Gemeinde Laupen
Gesamtrevision der Ortsplanung

Partizipationsanlass «Planungsatelier» vom 4. März 2026
Ergebnisse

Bern, 28. April 2026

THEMA 1 - KONZEPT NEUER NUTZUNGSZONENPLAN
Post-ITS (kurzzurückmeldungen, Vorschläge, Bemerkungen)

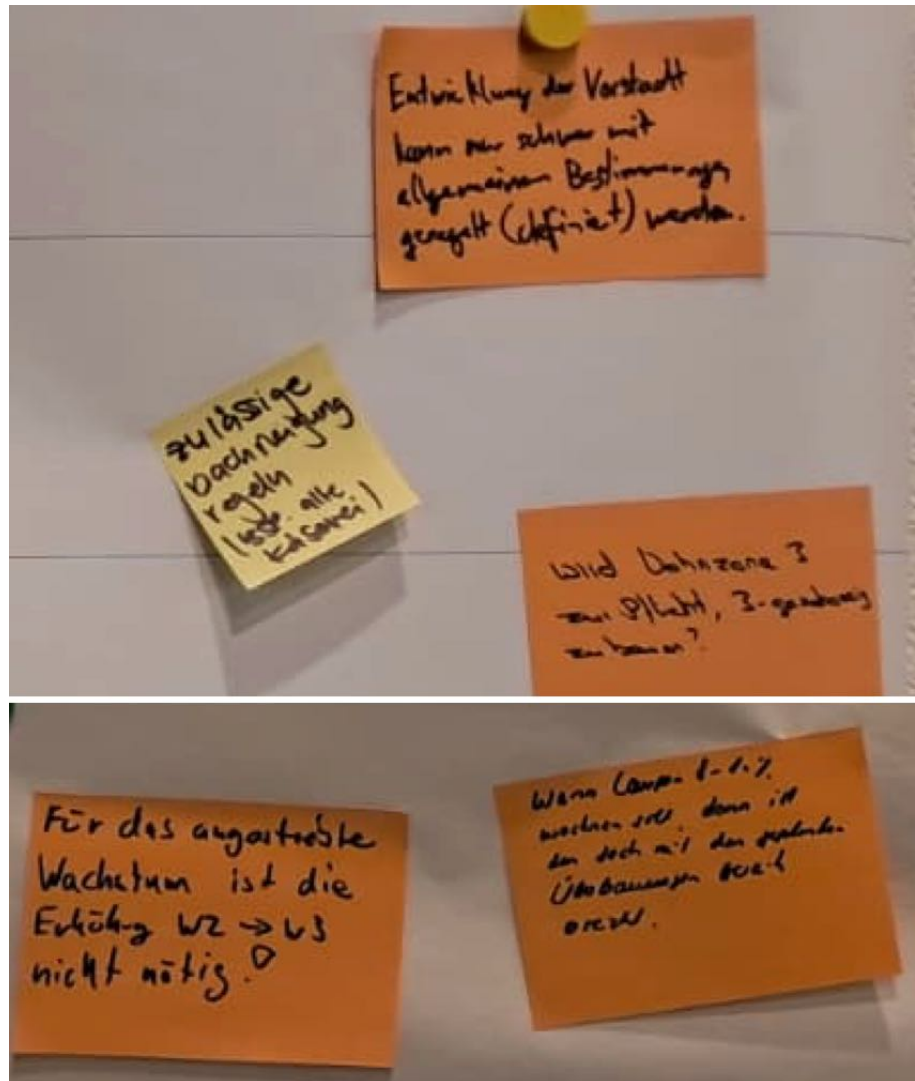
1. «Entwicklung der Vorstadt kann nur schwer mit allgemeinen Bestimmungen geregelt (definiert) werden.»

2. «Zulässige Dachneigung regeln (Bsp. alte Käserei).»

3. «Wird Wohnzone 3 zur Pflicht, 3-geschossig zu bauen?»

4. «Für das angestrebte Wachstum ist die Erhöhung W2 → W3 nicht nötig!»

5. «Wenn Laupen 8- 10 % wachsen soll, dann ist das doch mit den geplanten Überbauungen bereits erreicht.»

Kommentar: Für die Vorstadt gelten die spezifischen Zonenbedingungen der Altstadtzone AZ2. Für das «Alte Bahnareal» gelten die spezifischen Bestimmungen der Zone mit Planungspflicht (ZPP) «Altes Bahnareal», welche im Rahmen der Revision angepasst werden. Für die Entwicklung der Vorstadt gibt es also spezifische Bestimmungen.

Kommentar: Die zulässige Dachneigung (30° - 45° bei Satteldächern und max. 20° bei Pultdächern) ist bereits im rechtskräftigen Baureglement (Art. 414 Dachgestaltung) vorgeschrieben.

Kommentar: Eine Pflicht für die Anzahl zu erstellender Vollgeschosse bei Neubauten ist derzeit nicht vorgesehen.

Kommentar: Die mögliche Entwicklung in den Gebieten mit Aufzonen wird aufgrund der Eigentumsstrukturen und des Bestandes über einen längeren Zeitraum als 15 Jahre erfolgen. Sie wird daher beim «angestrebten» Bevölkerungswachstum nicht berücksichtigt.

Kommentar: Sh. Kommentar zu Nr. 4.

THEMA 2 - KONZEPT NUTZUNGSART UND MASSE Post-ItS (Kurzrückmeldungen, Vorschläge, Bemerkungen)

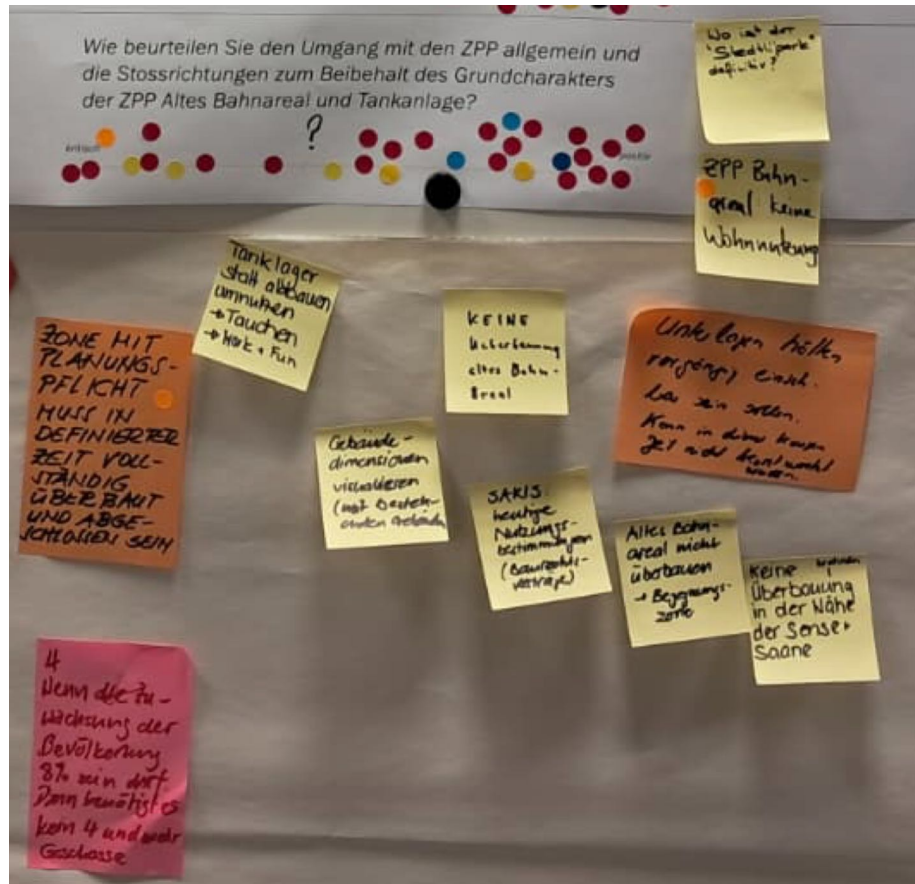
1. «Wo ist der «Stedtlipark» definiert?»

2. «ZPP Bahnareal keine Wohnnutzung»

3. *«Tanklager statt abbauen umnutzen (Tauchen, Work + Fun)»*

4. *«Zone mit Planungspflicht muss in definierter Zeit vollständig überbaut und abgeschlossen sein.»*

5. *«Keine Umbestimmung altes Bahnareal»*

6. *«Unterlagen hätten vorgängig einsehbar sein sollen. Kann in dieser kurzen Zeit nicht beantwortet werden.»*

7. *«Gebäudedimensionen visualisieren (mit bestehenden Gebäuden)»*

8. *«SAKIS heutige Nutzungsbestimmungen (Baurechtsverträge)»*

9. *«Altes Bahnareal nicht überbauen → Begegnungszone»*

10. *«Keine Überbauung in der Nähe der Sense + Saane»*

11. *«Wenn Zuwachs der Bevölkerung 8% sein darf. Dann benötigt es kein 4 und mehr Geschosse.»*

Kommentar: Der «Stedtlipark» ist in der ZPP «Altes Bahnareal» definiert. Sh. Art. 315 (Abs. 4 Grundsätze) im rechtskräftigen Baureglement.

Kommentar: Für das Alte Bahnareal ist eine Mischnutzung im Sinne der angrenzenden Vorstadt mit Wohnen, Verkauf, Dienstleistungen o.ä. vorgesehen.

Kommentar: Eine Umnutzung der bestehenden Infrastruktur wird derzeit geprüft. Da die Anlagen grossmehrheitlich im Gewässerraum der Sense liegen, ist eine Zustimmung des Kantons als «dicht überbautes» Gebiet, verbunden mit einer Reduktion des Gewässerraums, notwendig.

Kommentar: Mit den baurechtlichen Grundordnung werden die Möglichkeiten einer Bebauung geregelt. Der Zeithorizont für eine Realisierung ist der Grundeigentümerschaft überlassen.

Kommentar: Am Planungszweck der ZPP «Altes Bahnareal» (Art. 315 Baureglement) wird grossmehrheitlich festgehalten. Es soll keine Umbestimmung erfolgen.

Kommentar: Es wird noch die Gelegenheit zur öffentlichen Mitwirkung des Entwurfs der revidierten Ortsplanung geben. Dann können die Unterlagen im Detail studiert werden.

Kommentar: 3D-Kartenansichten sind über das Portal von geo.admin möglich (<https://s.geo.admin.ch/vwer043q9vkm>) und erlauben einen ersten Eindruck der Situation. Eine vollständige Visualisierung ist sehr aufwändig.

Kommentar: Im Rahmen der Entwurfsarbeit wurden verschiedene Grundeigentümergegespräche geführt, um aktuelle Planungsabsichten abzuholen und in der Revision zu berücksichtigen.

Kommentar: Die zentrale, gut erschlossene Lage sollte im Sinne der raumplanerischen Zielsetzungen gemäss Art. 1 und Art. 3 des eidgenössischen Raumplanungsgesetzes haushälterisch genutzt und daher überbaut werden.

Kommentar: Die Uferbereiche von Sense und Saane sind gemäss der eidgenössischen Gewässerschutzgesetzgebung sowie des Zonenplans Gewässerraum von einer Überbauung freizuhalten.

Kommentar: Es wird von 4-geschossigen Bauzonen abgesehen.

THEMA 4 - KONZEPT NEUER RICHTPLAN VERKEHR Post-Its (Kurzrückmeldungen, Vorschläge, Bemerkungen)

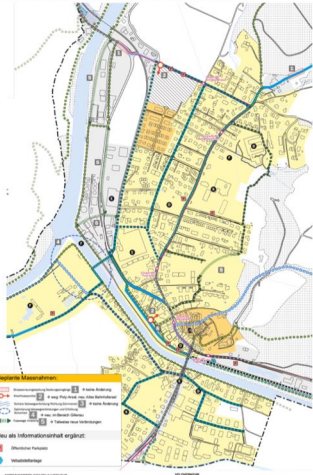
1. «Kreisverkehr Sensebrücke nach Fertigstellung VSEL»

2. «Abzweigung Kriechenwil Übersichtlichkeit»

3. «Tempo 20 während den Schulzeiten (Kontrollpflicht) bei den KG + Schulhaus.»

4. «Parkplatz Mühlestrasse stimmt nicht.»

5. «Hinweis der Gemeinde, dass bei Beerdigungen in der Umgebung Friedhof parkiert werden darf.»

6. «Elterntaxis»

7. «Tempo 30 für Autofahrer keine Haltepflicht, sichtbarer → bessere Info bei der Einfahrt nach Laupen.»

8. «Mühlestrasse:
 - Trottinette der Schülerinnen
 - Konflikt mit Fussgängern
 - Gefahr bei Autofahrer:innen»

9. *«Parkplatzsituation bei Post → überarbeiten → Gefahr für alle Beteiligten. Poststelle: Anlieferung/Abholung Pakete»*

10. *«Parkplatzsituation bei der Post ist total unbefriedigend (sprich gefährlich)»*

11. *«Unterbinden Fremdverkehr zur ARA (Naherholungsraum Auengebiet nat. Bedeutung)»*

12. *«Fussgängerstreifen KB»*

13. *«Parkplätze bei Post»*

14. *«Gde. Schützenstrasse (42): Landwirtschaftlicher Weg, Talbach entlang Grundstück 239»*

Kommentar: Der Beitrag wird zur Kenntnis genommen.

Kommentar: Wird zur Kenntnis genommen und bei den zuständigen Stellen entsprechend eingebracht bzw. berücksichtigt.

Kommentar: Der Beitrag wird zur Kenntnis genommen.

Kommentar: Der eingezeichnete Standort wird korrigiert.

Kommentar: Der Beitrag wird zur Kenntnis genommen.

Kommentar: Der Beitrag wird zur Kenntnis genommen. Der Handlungsbedarf ist bekannt.

Kommentar: Der Beitrag wird zur Kenntnis genommen.

Kommentar: Auf der Mühlestrasse gilt Tempo 30, um all diesen Anliegen gerecht zu werden.

Kommentar: Der Beitrag wird zur Kenntnis genommen. Der Handlungsbedarf ist bekannt.

Kommentar: Der Beitrag wird zur Kenntnis genommen. Der Handlungsbedarf ist bekannt.

Kommentar: Der Beitrag wird zur Kenntnis genommen. Der Handlungsbedarf ist bekannt. Eine Büssung kann durch die Polizei erfolgen.

Kommentar: Der Beitrag wird zur Kenntnis genommen. Der Handlungsbedarf ist bekannt.

Kommentar: Der Beitrag wird zur Kenntnis genommen. Der Handlungsbedarf ist bekannt.

Kommentar: Der Beitrag wird zur Kenntnis genommen. Der Handlungsbedarf ist bekannt.
